**Avis de la Mission Régionale d'Autorité environnementale
de la région Nouvelle-Aquitaine
sur un projet de centrale photovoltaïque au sol
d'environ cinq hectares à Castres-Gironde (33)**

n°MRAe 2021APNA103

Localisation du projet : Commune de Castres-Gironde (33)
Maître d'ouvrage : Société ÉLÉMENTS
Avis émis à la demande de l'Autorité décisionnaire : Préfète de la Gironde
En date du : 17 juin 2021
Dans le cadre de la procédure d'autorisation : Permis de construire
L'Agence régionale de santé et la préfète de département au titre de ses attributions dans le domaine de l'environnement ayant été consultées.

Carte 31 : Zone d'implantation du projet au sein de la zone d'implantation potentielle
 ZIP et Plan de masse du projet - extrait étude d'impact page 114

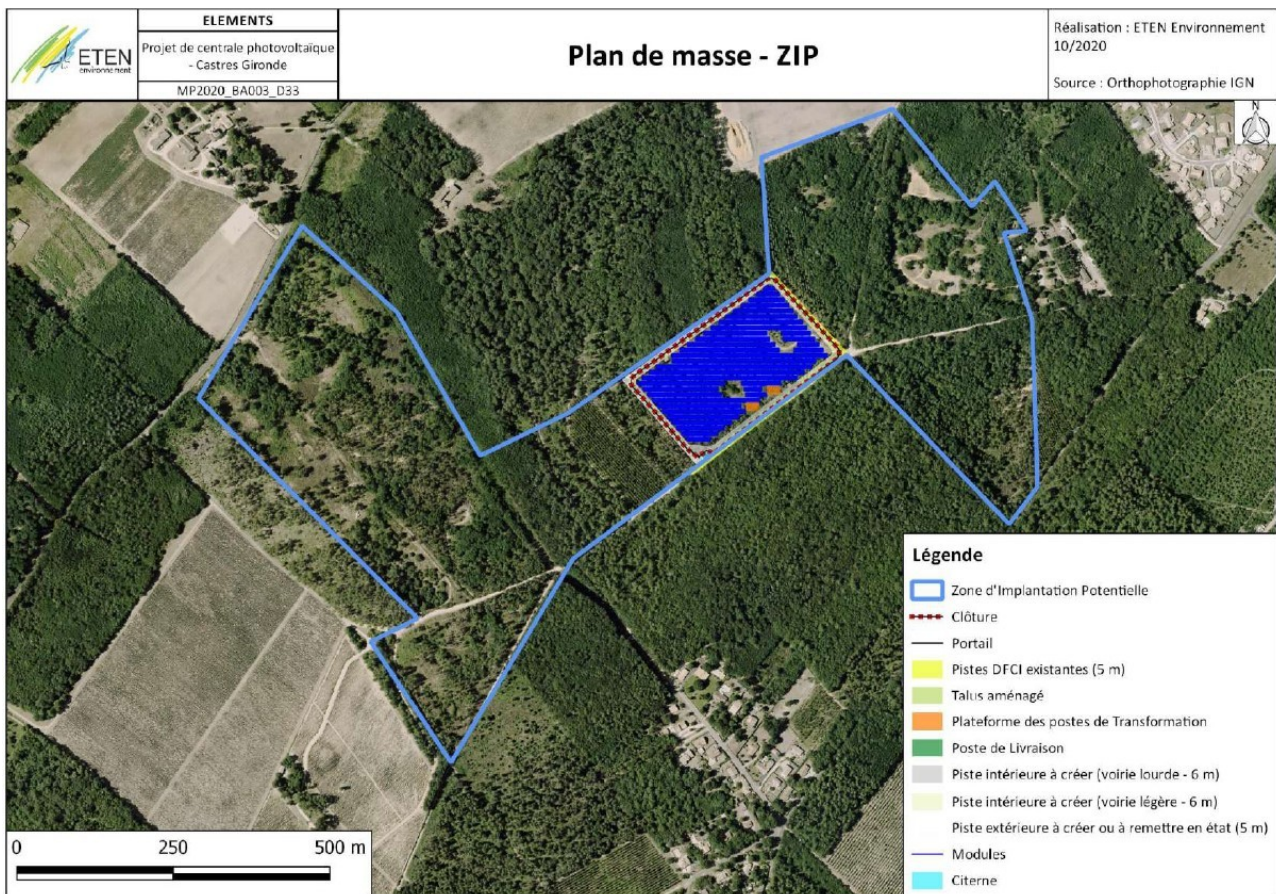
Concernant la prévention du risque incendie, l'étude se limite à mentionner les prescriptions du SDIS⁷, en précisant, qu'une bâche de 120 m³ sera installée, ainsi qu'un accès et des pistes internes de six mètres de largeur minimum. Le maintien d'un état débroussaillé sur 50 m autour du périmètre de la centrale n'apparaît pas clairement sur les plans de masse présentés, ni les bandes périmétrales extérieures à la clôture.

Le recul des panneaux par rapport à la première rangée de pins nécessite également d'être revu.

Cartographie des habitats naturels de l'aire d'étude approfondie – extrait étude d'impact page 84

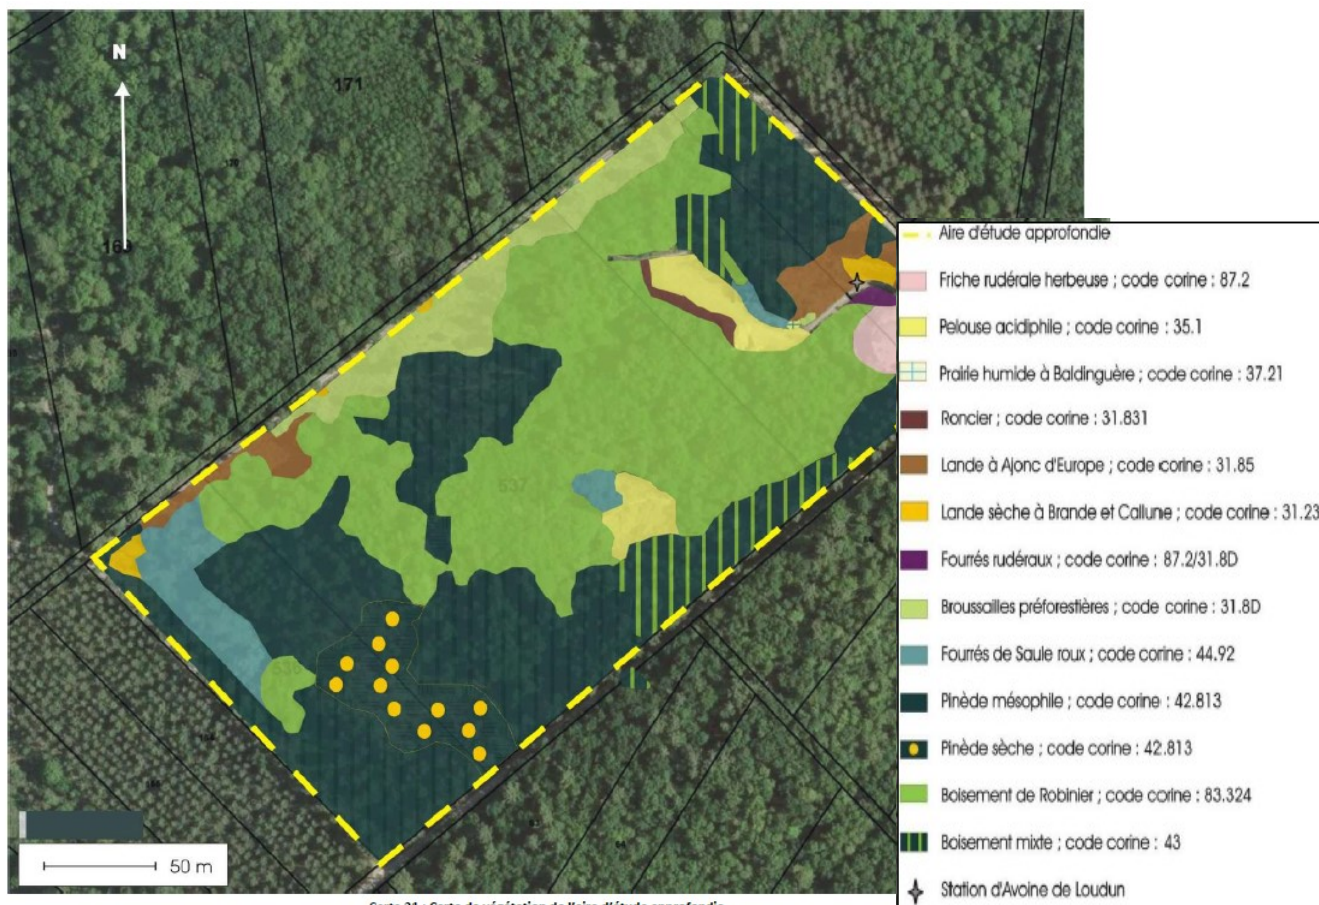
La MRAe considère que la stratégie d'évitement des impacts annoncée n'est pas conduite à son terme. Elle recommande de mettre en évidence dans la cartographie des habitats naturels répertoriés, l'usage qui en est fait par chaque espèce, et ainsi définir précisément les secteurs à éviter.
